「発電用原子炉施設に関する耐震設計審査指針」等の改訂に伴う
泊発電所 1 号機、2 号機及び 3 号機の耐震安全性評価に係る
クロスチェック解析の報告書

- 地震随伴事象（津波）に対する安全性評価に係る解析 -

平成 22 年 1 月 29 日

独立行政法人 原子力安全基盤機構

図 5.7 最大水位上昇量分布による事業者解析結果との比較

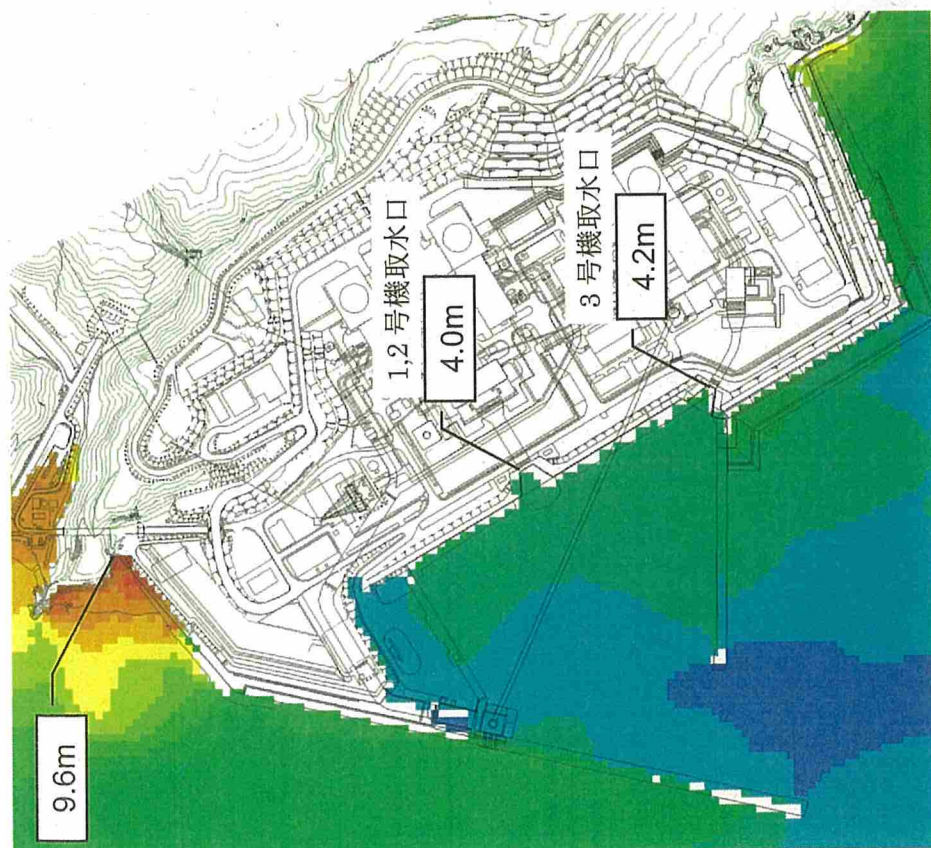
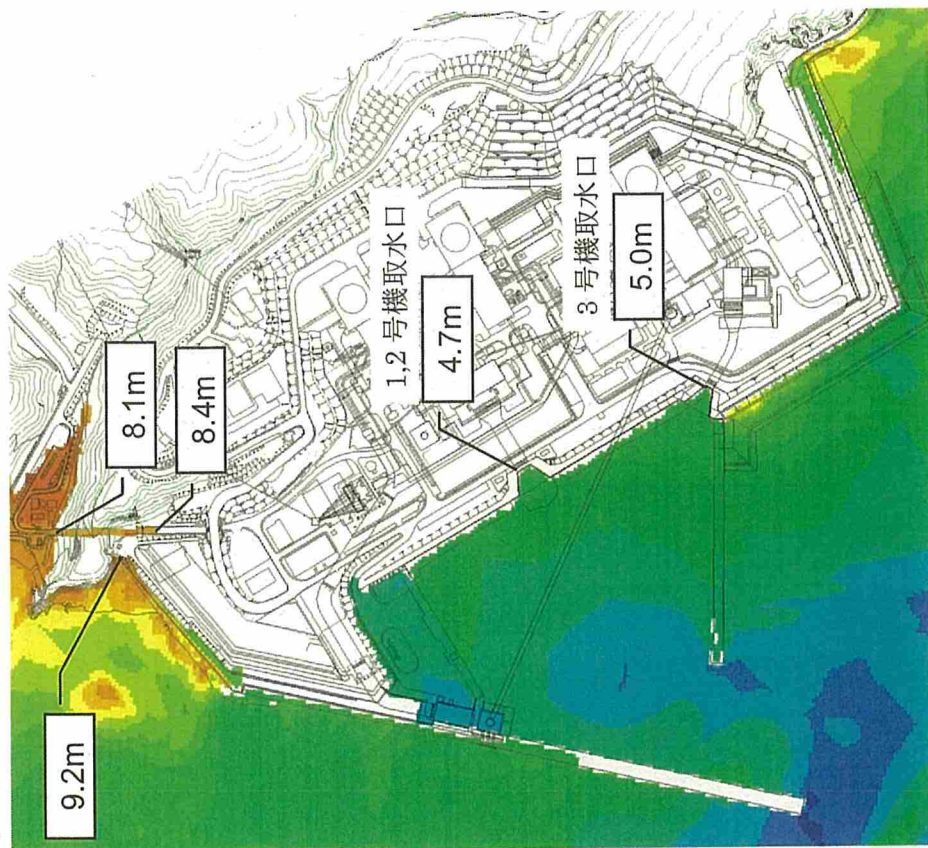
また、事業者の解析条件と同じ土木学会マニュアルの日本海東縁部の想定断層 NE-High ケースについて、JNES と事業者の結果を比較した。図 5.7 に最大水位上昇量分布について両者の解析結果の比較を示す。また、代表地点位置（湾口部、湾内中央部、1・2 号機取水口及び 3 号機取水口）における水位変動の結果の比較を図 5.8 に示す。いずれの結果も、事業者の結果は JNES の解析結果とほぼ一致しており、事業者の解析結果は妥当であると判断される。

図2 F_B-2断層の基準断層モデル(津波評価用)図3 F_B-2断層の断層モデル(地震動評価用)

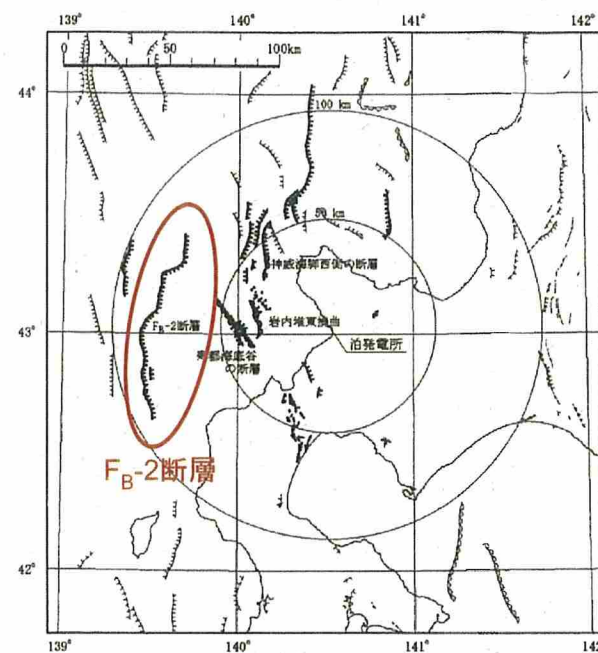
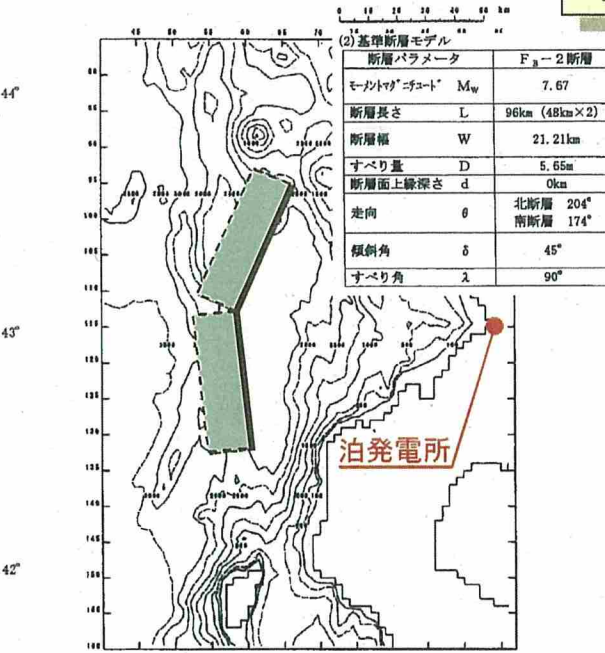
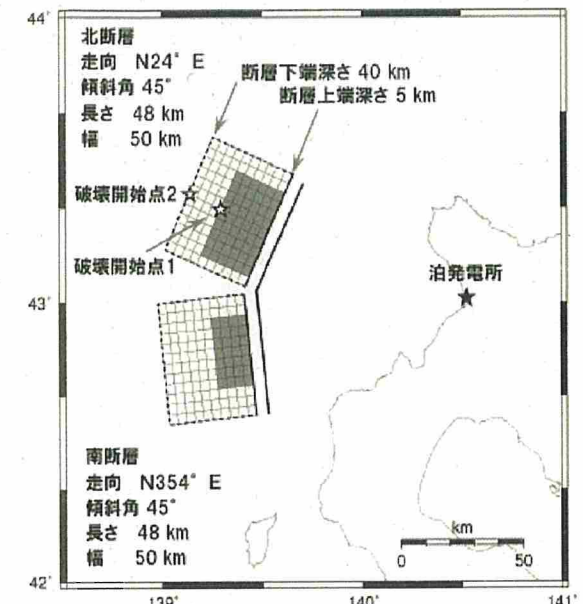
・既往の調査記録(海洋地質図等)を基に周辺海域を広く見渡してもF_B-2断層の規模を越える断層は見当たらない。事業者が想定津波としてF_B-2断層を抽出したことは妥当である。

・ただし、F_B-2断層の基準断層モデルは、事業者の地震動評価用の震源モデルと整合していない。

・土木学会(2002)に従った検討としては十分であるが、土木学会(2002)は津波評価用であり、地震動評価とは整合していない。

・当該サイトへの影響範囲が前面海域に限定され、活断層調査が実施されていることを考慮すれば、かなり保守的である。

・専門家の意見を踏まえると、むしろ、活断層調査を基にした、上記のF_B-2断層に代表させて検討する必要がある。

図6 F_B-2断層の基準断層モデル(基本震源モデルを参照)

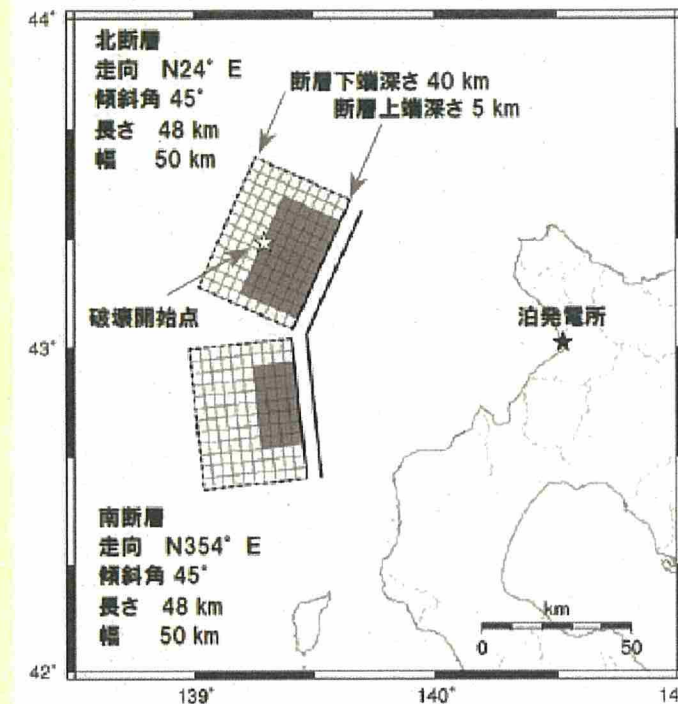
- ・F_B-2断層の地震規模は、津波評価用モデルは断層長さに基づいて、地震動評価用モデルは断層面積に基づいて、それぞれ評価されている。評価式が整合していない。
- ・地震発生層の厚さが、津波評価用で15km、地震動評価用で35kmと整合していない。
- ・地震動評価用の基本震源モデルを津波評価用の基準断層モデルとして検討する必要がある。
- ・断層の傾斜角は、沿岸部の津波波高に及ぼす影響が大きいため、地震動評価と同様に不確実さを考慮する必要がある。

図11 取水設備概要図(1, 2号機)

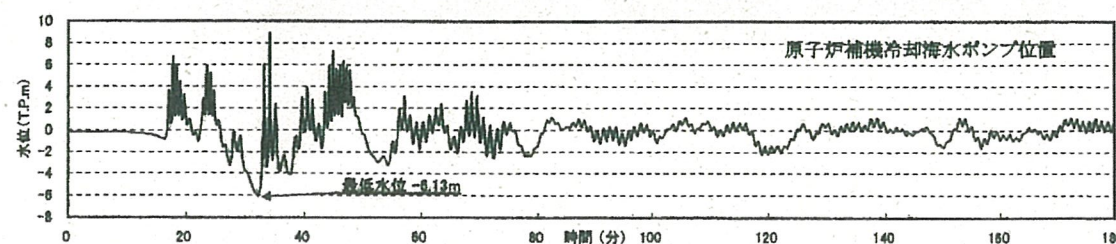
海水ポンプ位置の水位が海水ポンプの設計最低水位を下回り、一時的に取水不能となるとし、運転要領でカバーするとしているが、判断を誤ることも考えられるため、取水機能維持のための対策工事は必要である。

図13 砂移動に伴う地形変化量(水位上昇側、日本海東縁部)

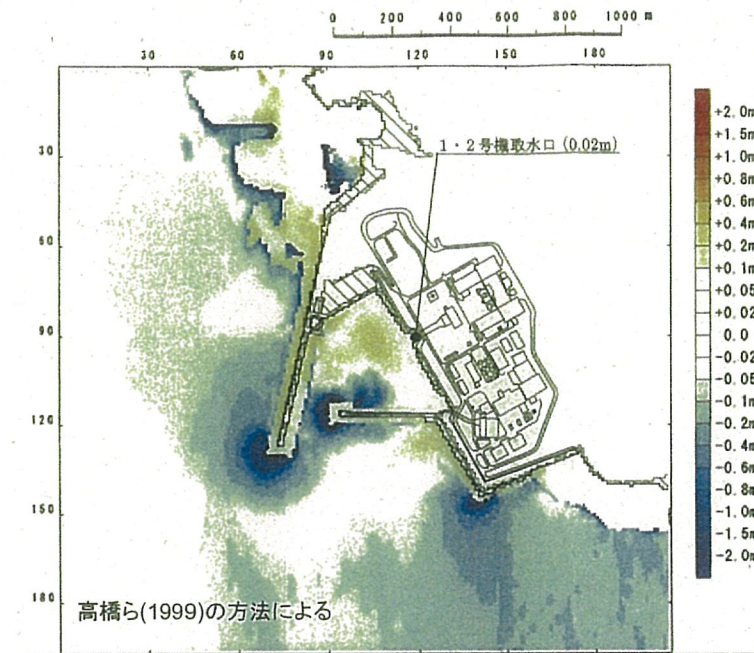
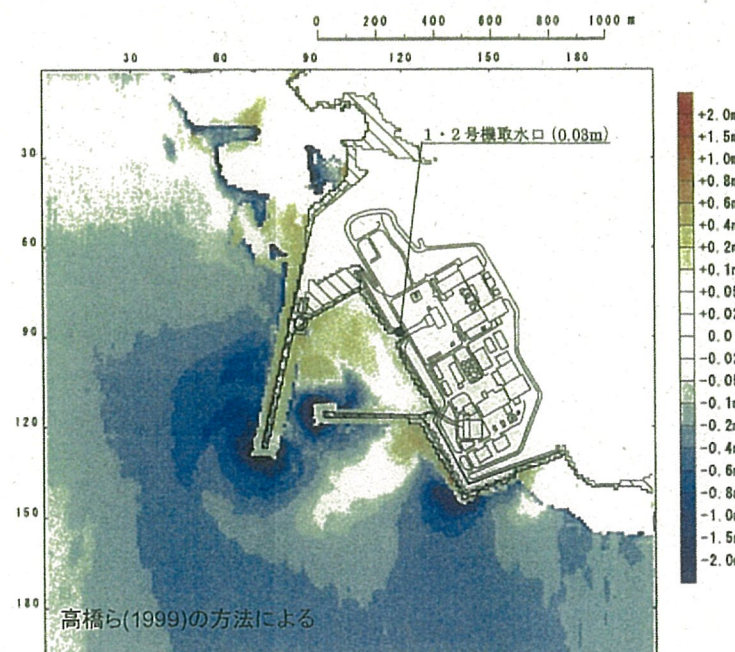
- 取水口開口高が約3mであるため、開口部が閉塞する可能性は低い。
- 砂移動解析の解析条件のうち飽和浮遊砂濃度が明記されていない。
- 解析結果として地震発生3時間後の地形変化が示されているが、最大地形変化量が不明である。

図15 事業者の地形モデル(G領域)

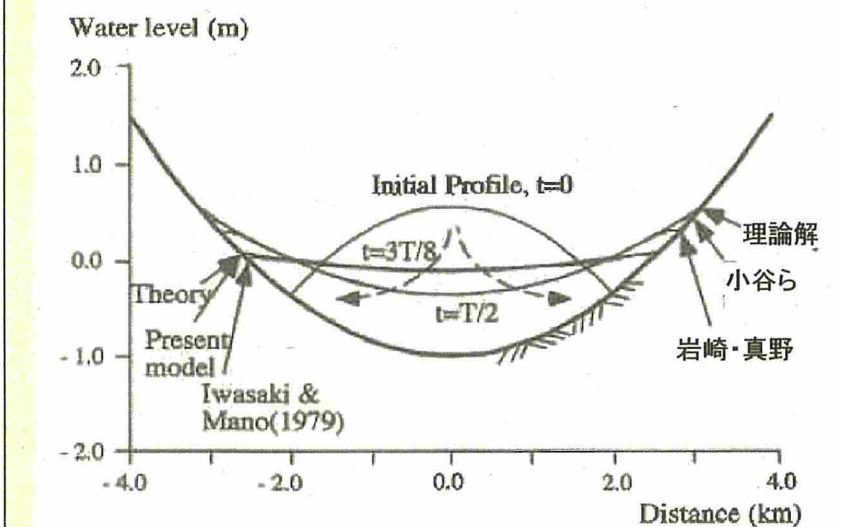
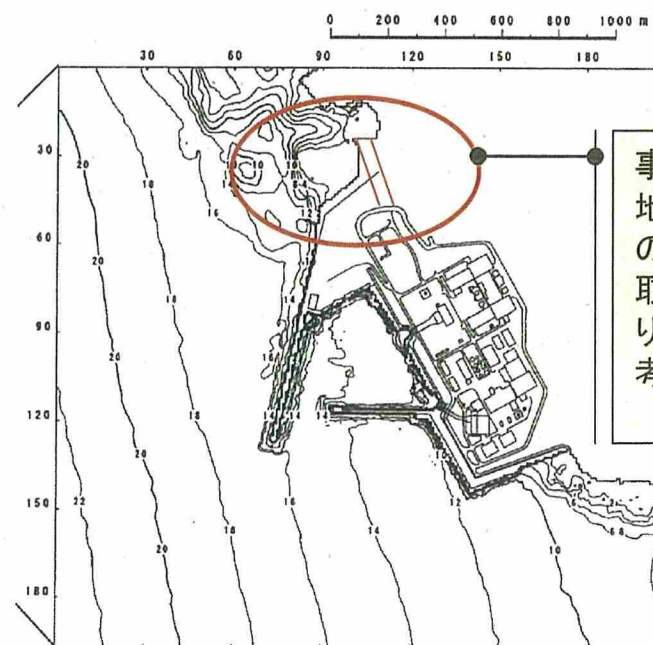
G領域の計算格子間隔が10mとなっており、港内の水位評価に用いる地形モデルとして十分かどうか、より詳細な計算格子間隔による検討が必要である。

岩崎・真野(1979)の方法は、広く利用されてきたが、最近ではこの方法を見直した小谷ら(1998)の方法が提案されている。小谷らの方法で検討しておく必要がある。(SANNAMI(+TUNAMI)は、小谷らの方法を基本とする。)

水平渦動粘性係数の導入は、土木学会(2002)でも否定していない。しかし、この値が大きいほど水位変動が小さくなる効果がある。水平渦動粘性係数を導入しない場合についても検討しておく必要がある。

港内の水位変動の共振も考えられるため、地震発生後3時間の計算では短い。計算時間を延長し、港内の水位変動が十分に減衰していることを確認する必要がある。

事業者の最大水位上昇ケースでは、敷地北側での津波の遡上高が大きい。この部分には、敷地外との出入りのために取り付け道路があり、トンネルとなっており、トンネルを経由した浸水の可能性も考慮する必要がある。
